**Onderwerp**  
Advies instemming winningsplan geothermie Andijk

**Onze referentie**  
AGE 19-10.074

## **Bijlage 1: geotechnische evaluatie winningsplan geothermie Andijk**

Figuur 6: DoubletCalc2D uitvoer van het TNO-AGE scenario voor de huidige situatie met geprognostiseerde debieten. De kaart toont de drukverandering (na 25 jaar) op het moment van overschrijding van de winningsvergunningsgrens door de koudwaterbel bij Andijk II.

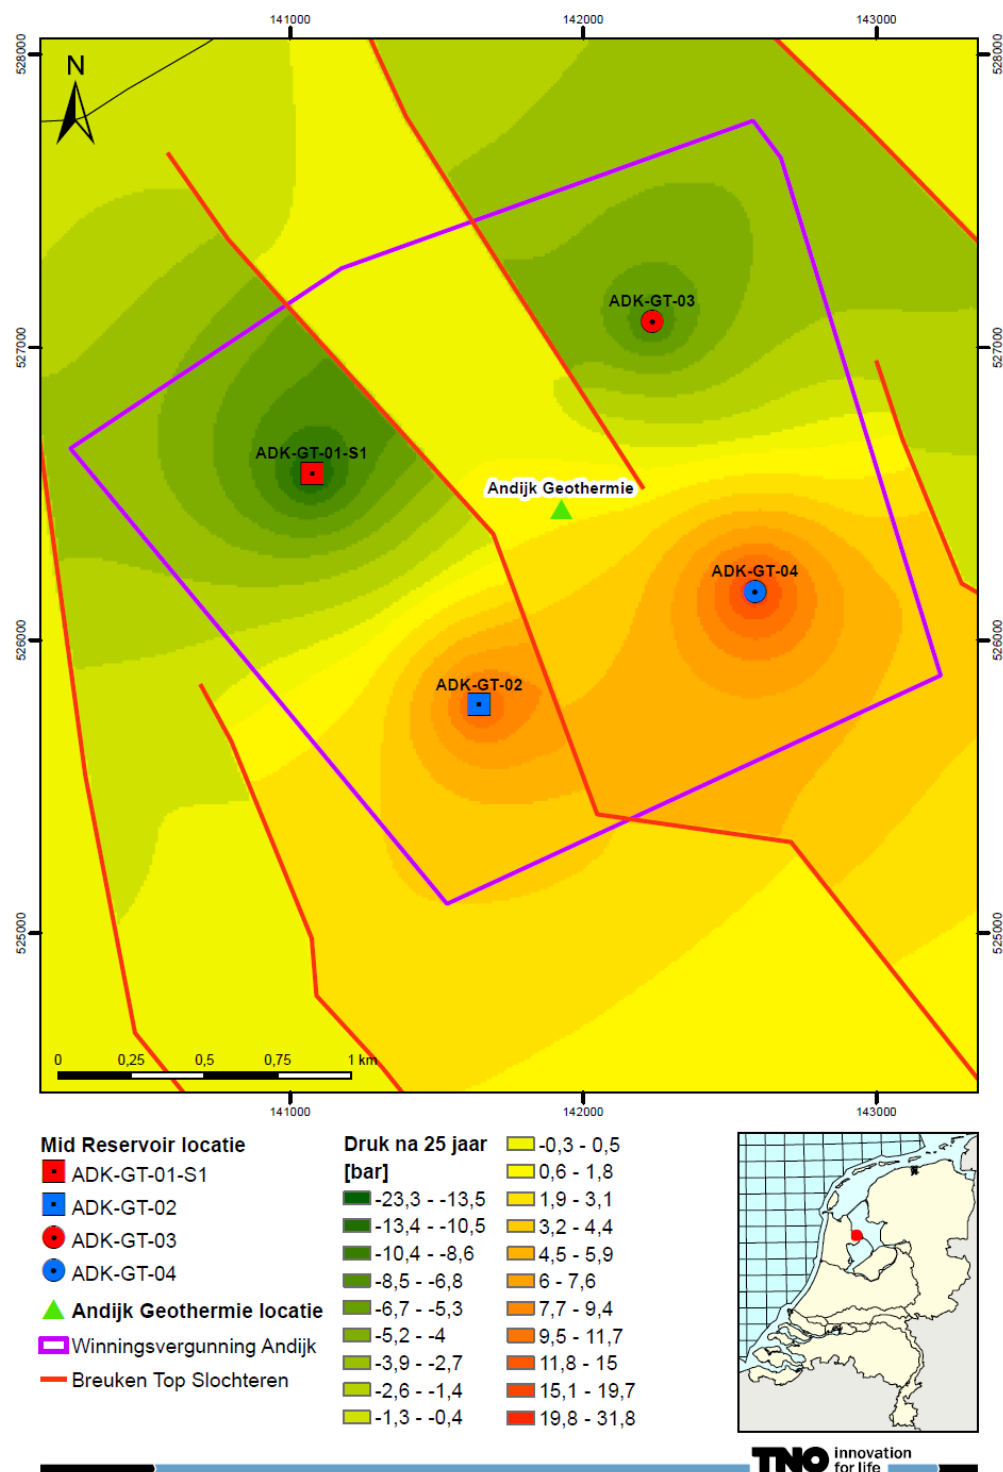
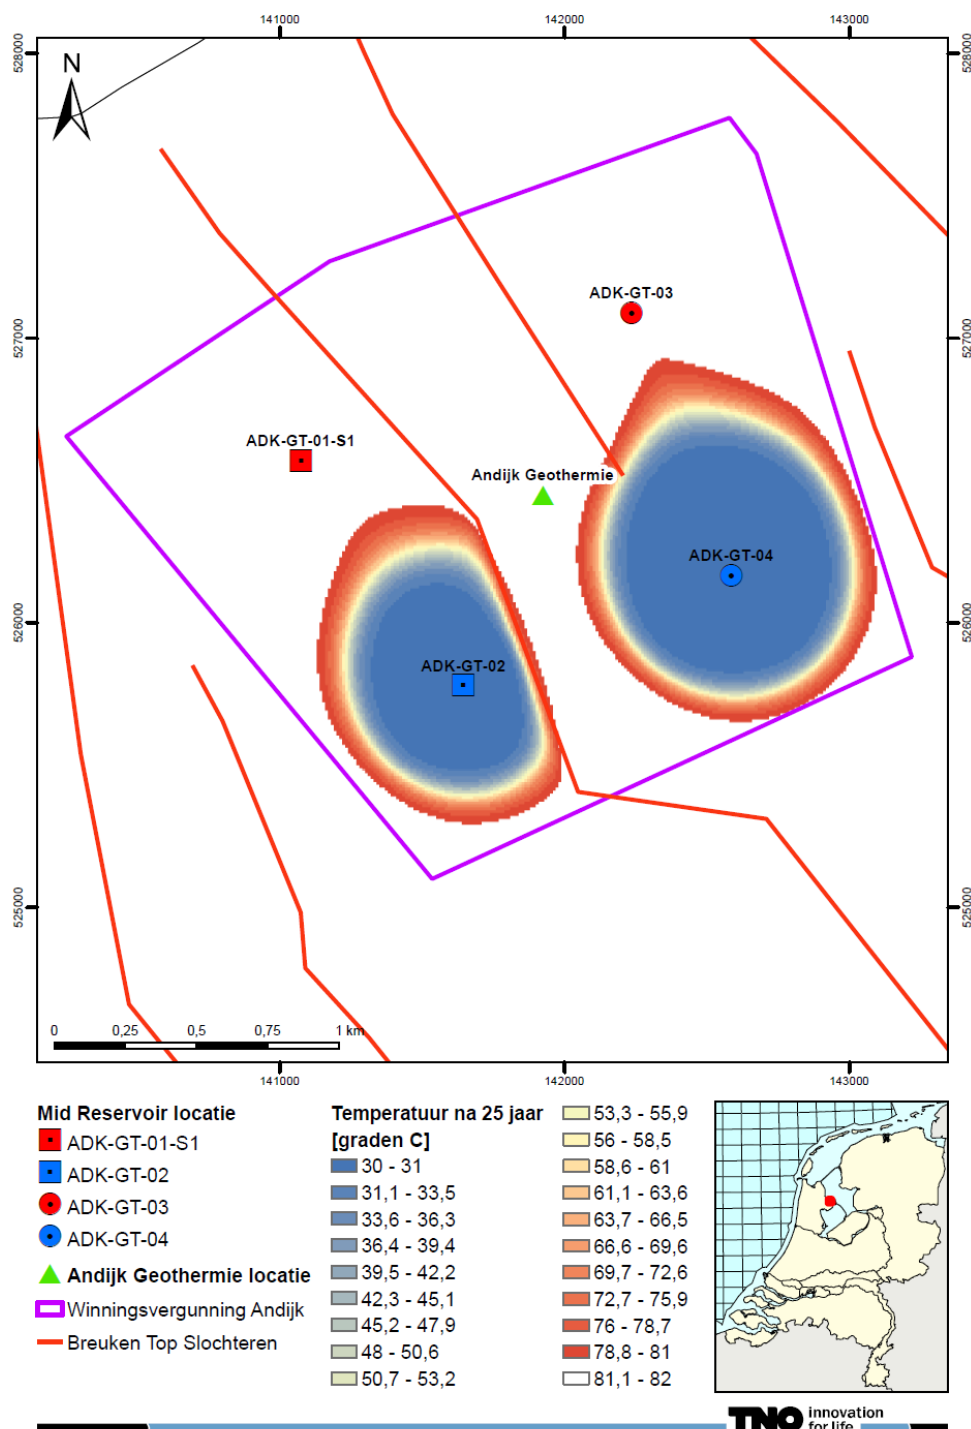
vergunninghouder het resultaat van zijn reservoirmodel na 30 jaar productie. TNO-AGE presenteert in Figuur 6 t/m 8 in Bijlage 2 het resultaat na 35 jaar productie en dus aan het werkelijke eind van de huidige winningsvergunningstermijn.

In Bijlage 2 wordt het resulterende beïnvloedingsgebied m.b.t. temperatuur gepresenteerd. Het modelresultaat toont aan dat bij Andijk II na 25 jaar er 1°C afkoeling op de vergunningsgrens optreedt (Figuur 8). Daarnaast is uit de modelresultaten op te maken dat productieput ADK-GT-01-S1 na 38 jaar 1°C afkoeling ziet en productieput ADK-GT-03 na 33 jaar 1°C afkoeling ziet. Figuur 10 toont de reservoirtemperatuur aan het eind van de huidige winningsvergunning, na 35 jaar productie.

Figuur 7: DoubletCalc2D uitvoer van het TNO-AGE scenario voor de huidige situatie met geprognoseerde debieten. De kaart toont de bodemdaling (na 25 jaar) op het moment van overschrijding van de winningsvergunningsgrens door de koudwaterbel bij Andijk II.

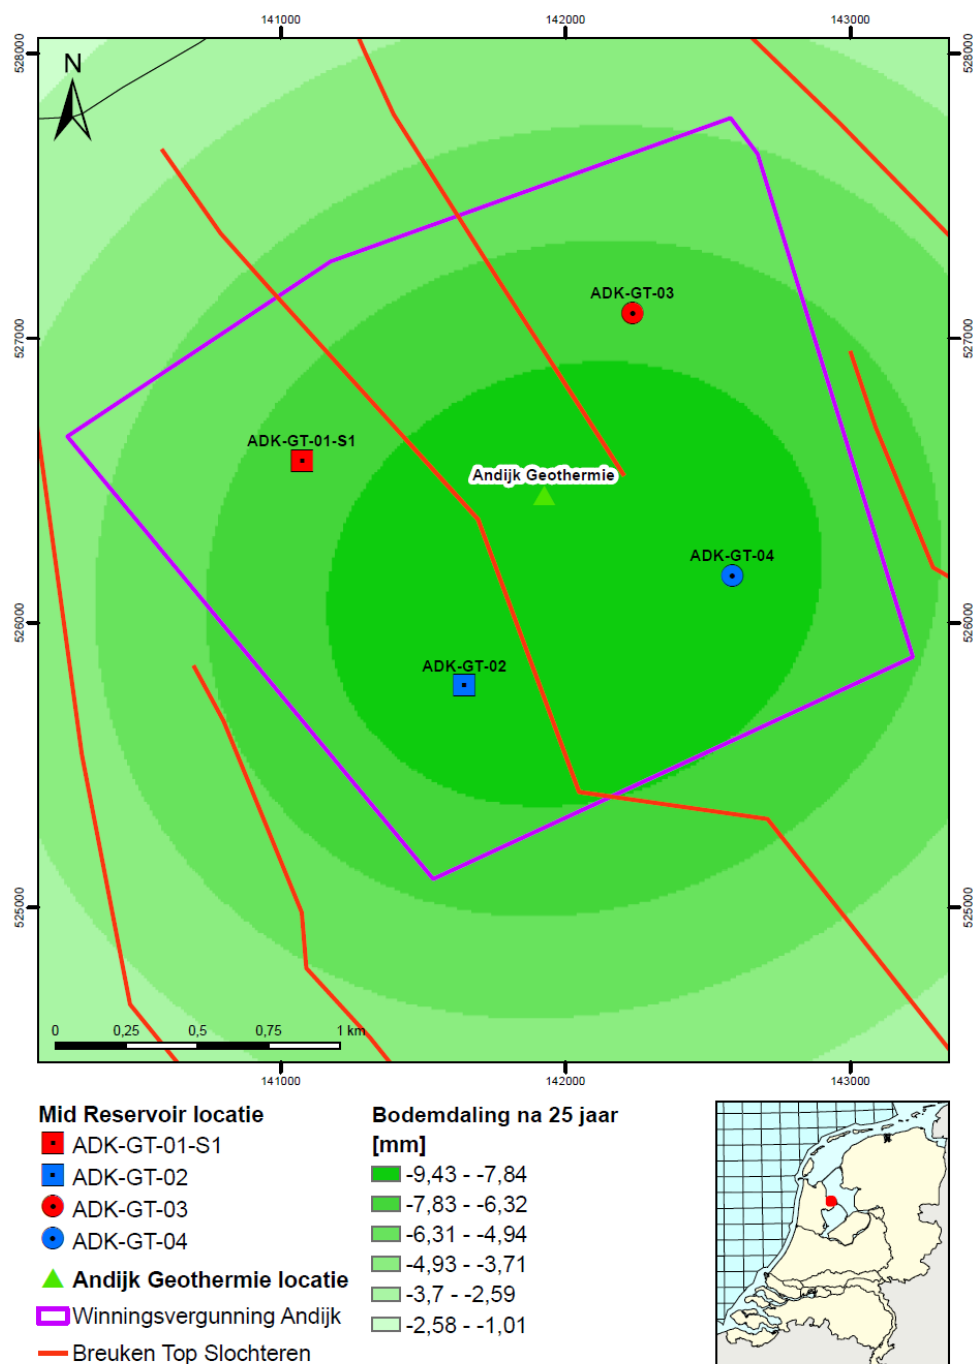
*TNO-AGE concludeert dat de modelmatig berekende bodemdaling ten gevolge van de winning van aardwarmte ca. 9 mm is na 25 jaar productie en 13 mm na 35 jaar productie. Dit is in lijn met het modelresultaat van de vergunninghouder.*

Bij afkoeling van 1°C op de vergunningsgrens na 25 jaar modelleert TNO-AGE een verwachte maximale bodemdaling van 9 mm (Figuur 7 in Bijlage 2). Indien het eind van de huidige winningsvergunning wordt aangehouden verwacht TNO-AGE een maximale bodemdaling van 13 mm (Figuur 11 in Bijlage 2).

Figuur 10: DoubletCalc2D uitvoer van het TNO-AGE en geprognostiseerde debiet. De kaart toont de temperatuur op reservoirdiepte aan het eind van de huidige winningvergunningsduur, dus na 35 jaar productie.

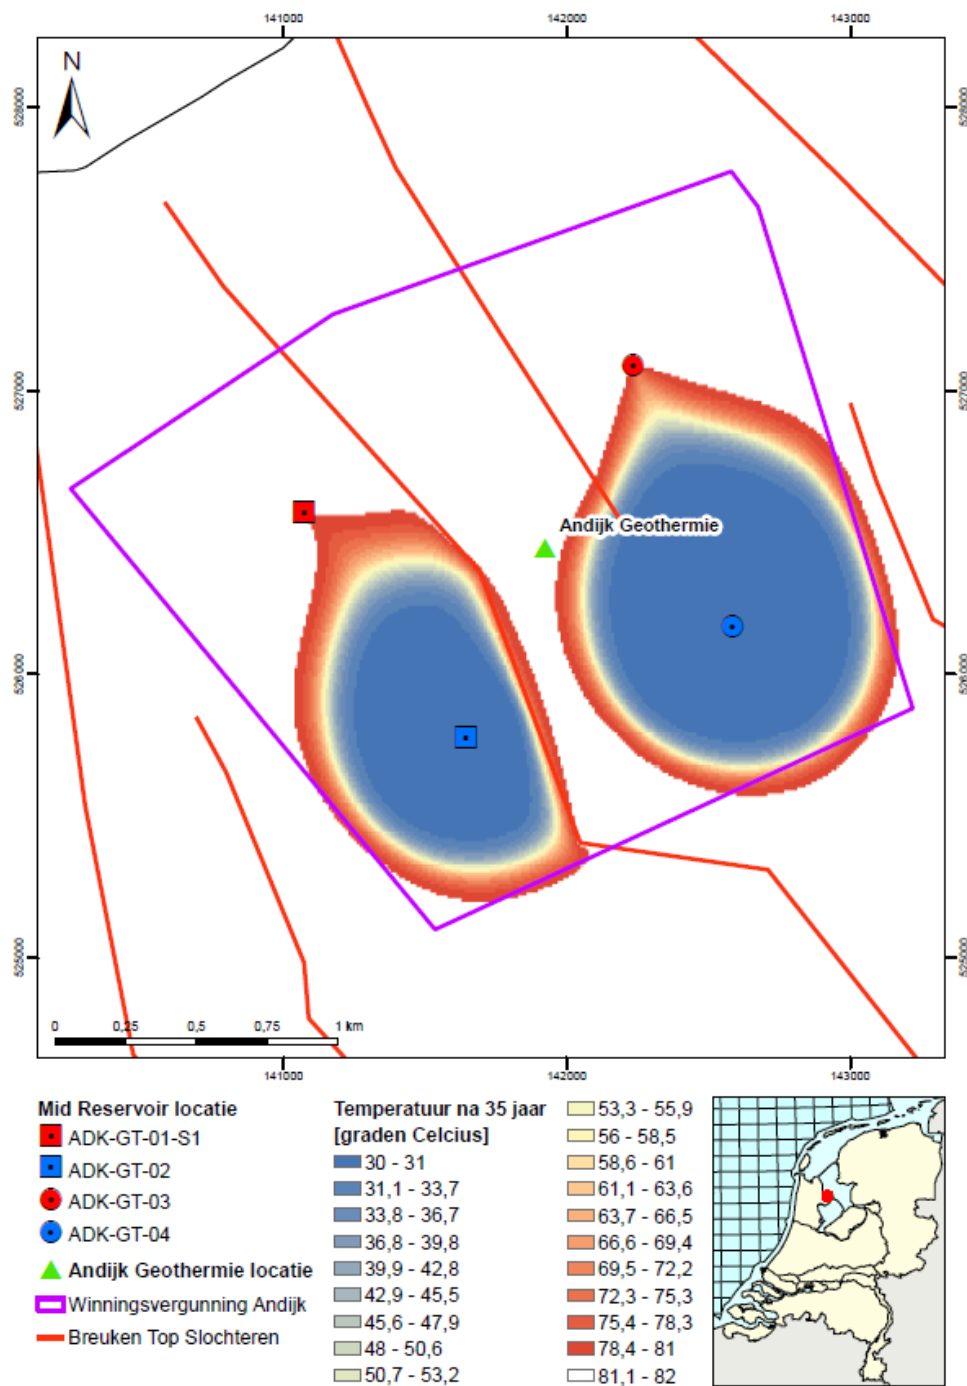
De beïnvloeding van de reservoirdruk door het productieproces na 25 jaar is weergegeven in Figuur 10 in Bijlage 2. Hieruit valt op te maken dat het verschil ten opzichte van de statische reservoirdruk na 25 jaar productie buiten de huidige vergunningsgrens maximaal ca. 5 bar is. Het effect van de injectieput ADK-GT-02 op de dichtstbijzijnde breuken is ca. 6 bar t.o.v. de statische reservoirdruk en voor

Figuur 11: DoubletCalc2D uitvoer van het TNO-AGE scenario voor de huidige situatie met geprognostiseerde debieten. De kaart toont de mate van bodemdaling aan het eind van de huidige winnings-vergunningsduur, dus na 35 jaar productie.

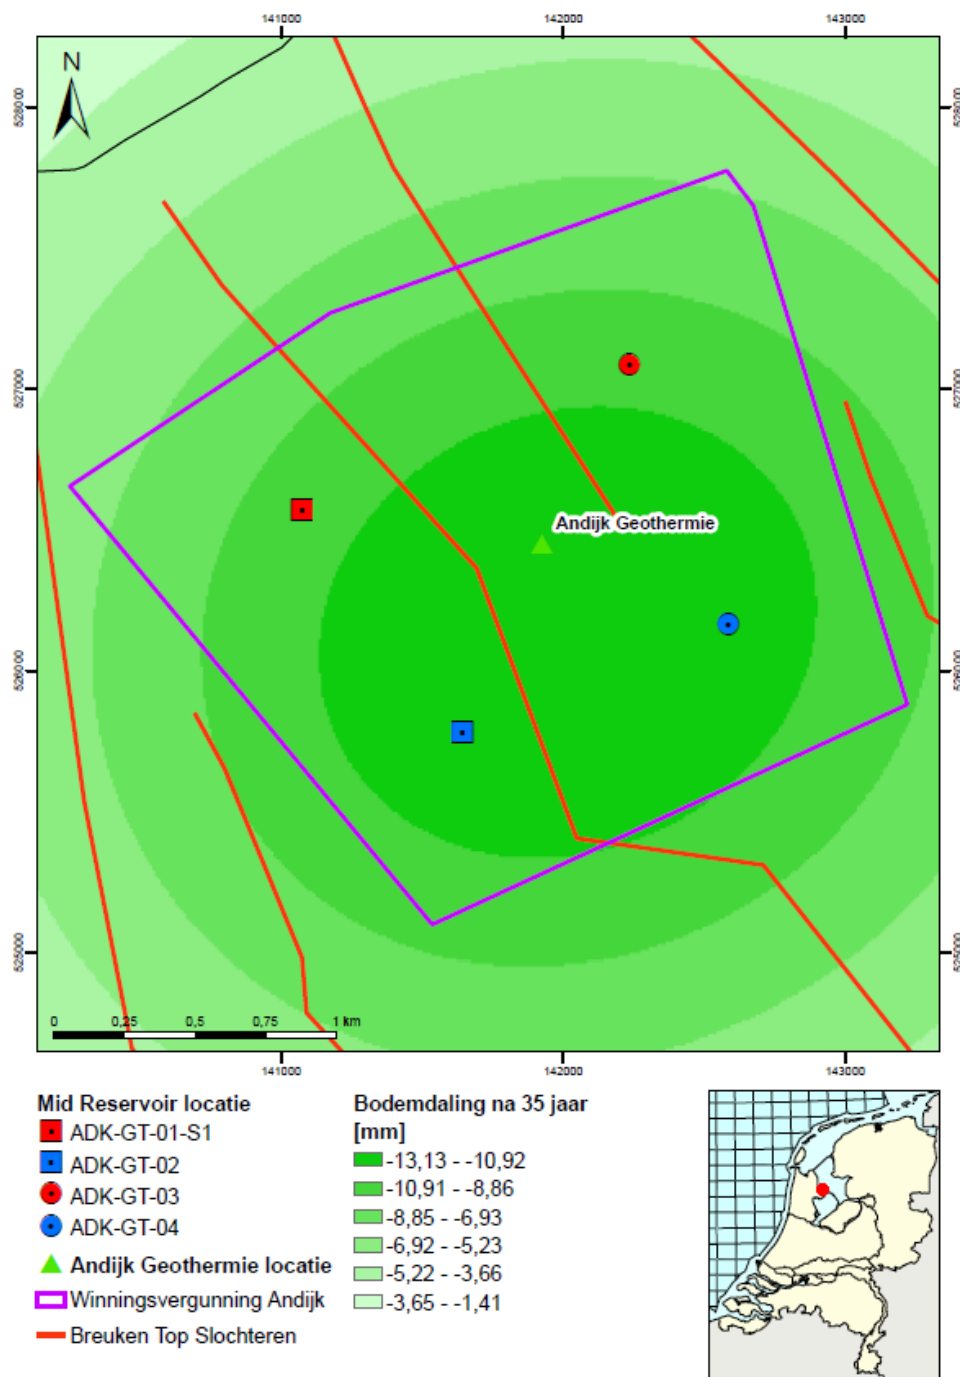
De mate van bodemdaling neemt af naarmate de afstand tot de injectieputten groter wordt (Figuur 11, Bijlage 2). De verwachte bodemdaling ten gevolge van de aardwarmtewinning voor het dichtstbijzijnde natuurgebied (IJsselmeer) is maximaal ca. 3 mm na 25 jaar productie en 4 mm na 35 jaar productie (einde winningsvergunning).
